## **AUTORIDAD NACIONAL DE LOS SERVICIOS PÚBLICOS**

Resolución AN No. 12688-Elec

“Por la cual se aprueban las Áreas Representativas, Empresas Comparadoras y Ecuaciones de Eficiencia a ser utilizadas en el Cálculo del Ingreso Máximo Permitido (IMP) a la Empresa de Distribución Eléctrica Metro-Oeste, S.A. (EDEMET), a la Empresa de Distribución Eléctrica Chiriquí, S.A. (EDECHI) y a la empresa Elektra Noreste, S.A. (ENSA), para el periodo comprendido del 1 de julio de 2018 al 30 de junio de 2022”.

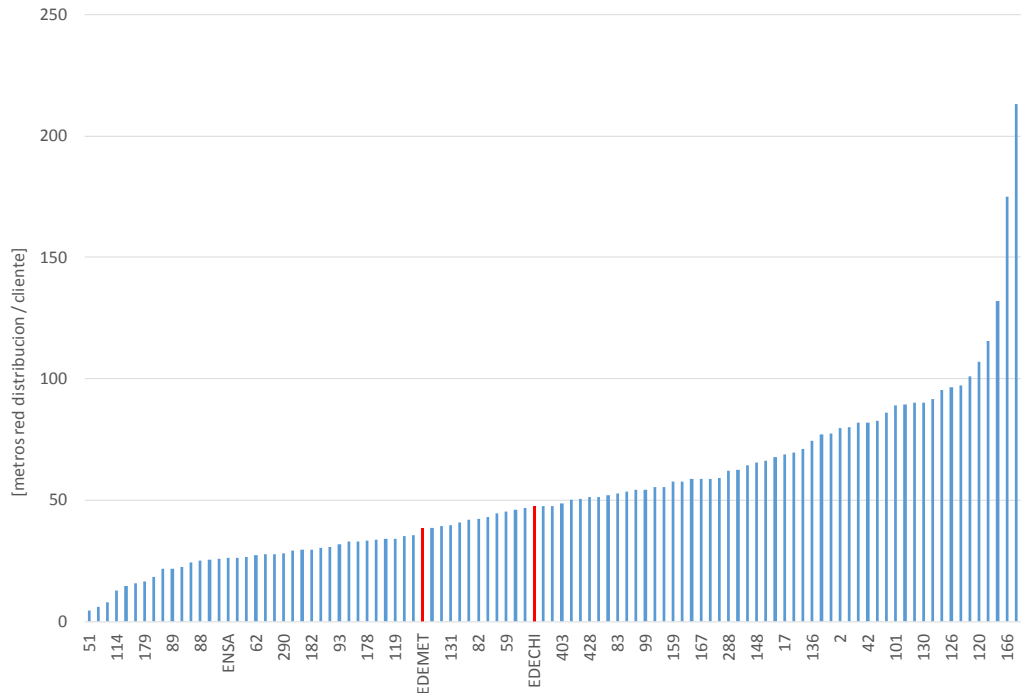
El indicador sugerido por EDEMET y EDECHI no refleja adecuadamente la ruralidad y dispersión, ya que las empresas de Estados Unidos tienen consumos unitarios mucho más altos que las empresas de Panamá, distorsionando las conclusiones. La ASEP estima que un indicador más adecuado sería comparar los kilómetros de red con la cantidad de usuarios.

Dicho indicador se muestra en la siguiente gráfica, donde también se consideran los datos de kilómetros de red aportados por EDEMET y EDECHI (Fuente: PLATTS):

En este gráfico se observa que EDEMET y EDECHI no son las empresas más dispersas, medido esto por metros de red / cantidad de usuarios, de la muestra considerada.
